横浜スタジアム増築・改修計画

進捗状況について

一部店舗等の変更について

それらの議論の過程で、さらなる公園の魅力向上のために一部施設レイアウトと外観デザインの変更を行います。

平面計画の推移

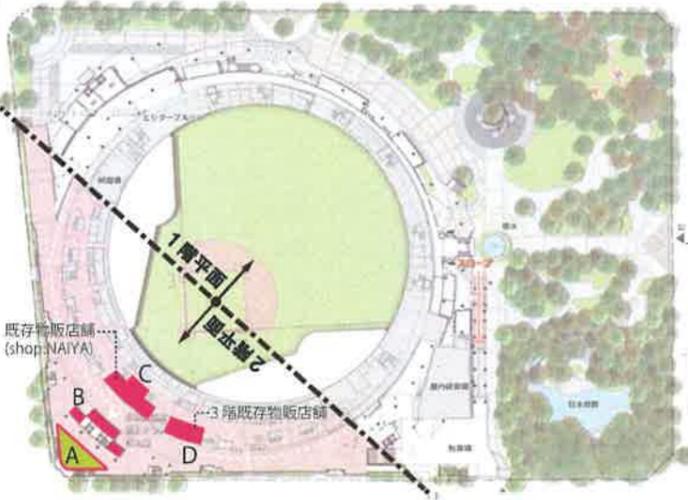
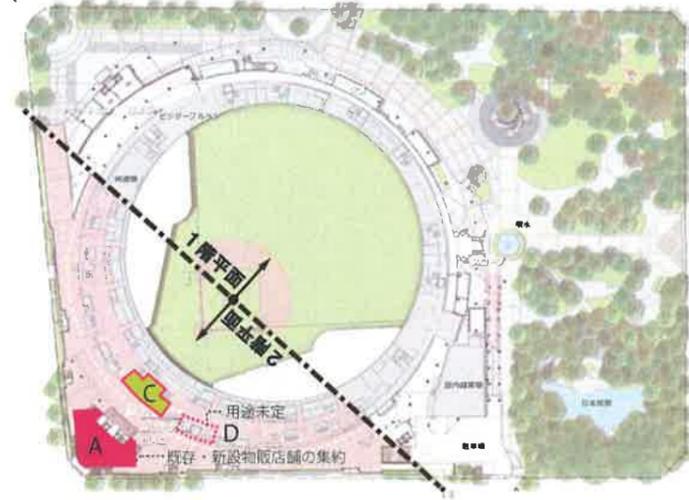
Phase 01 全体の配置計画 (1・2階) __ 第36・38回景観審査部会 時点

Phase 02 全体の配置計画 (1・2階) __ 改善案

デッキ上のさらなる魅力向上 (賑わい・利便性向上) のためにトイレと店舗の配置を入れ替えました。

Phase 01 2階人工台地 拡大図 __ 第36・38回景観審査部会 時点

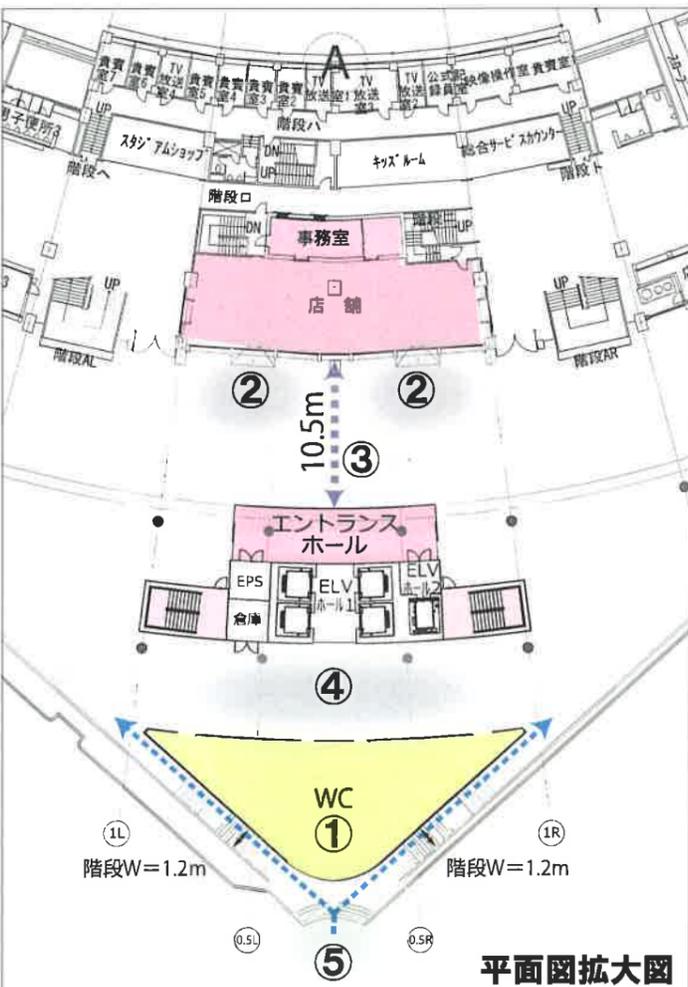
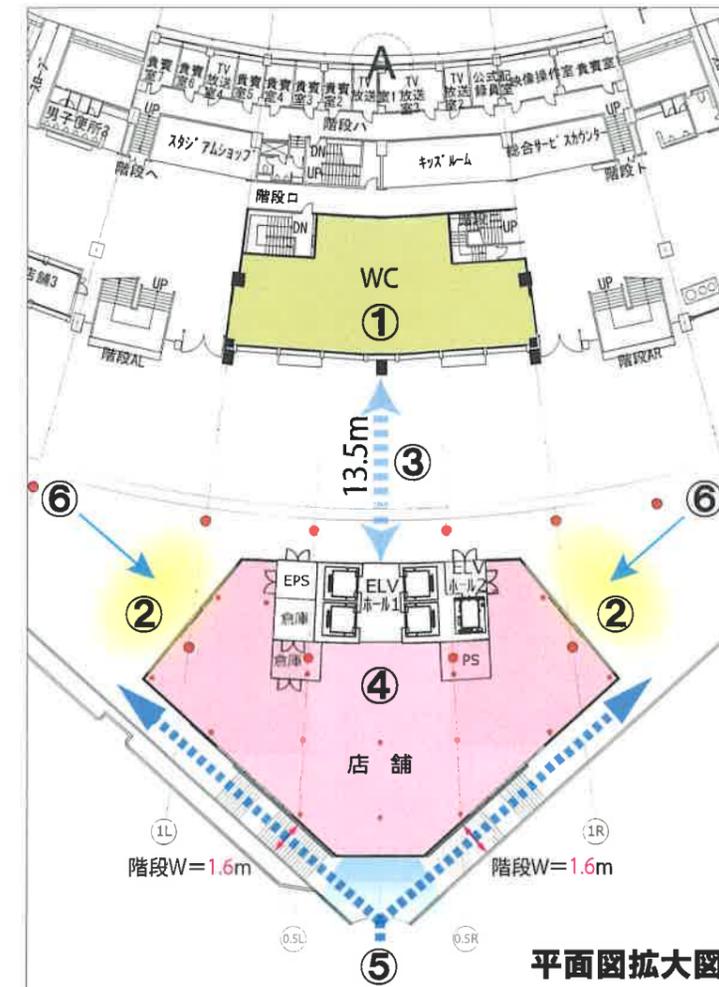
- ①トイレがスタジアムから離れており、スタジアム利用者が利用しづらい。
- ②店舗前に溜まりのスペースがなく、主要な通行動線に影響あり。
- ③主要な通行動線の縮小化により、混雑時の誘導対応が必要。
- ④ELVコアとWCの間のスペースが死角となる。(安全性を要考慮)
- ⑤道路(交差点)側から人工台地へ上る動線がわかりづらい。

- ①物販店舗とトイレの配置を入れ替え、スタジアム内外から利用できるようにした
- ②店舗前の溜まりのスペースを確保し、主要動線への影響を軽減
- ③エントランスホールを中止とし、主要動線を拡張
- ④プラン調整により死角をなくし、安全性を向上
- ⑤道路(交差点)側の壁面に開口部を設け、かつ階段幅を広げることで、市民を引込むような場を演出
- ⑥通行動線の正面に、店舗開口を設け、デッキ上にさらなる賑わいを演出
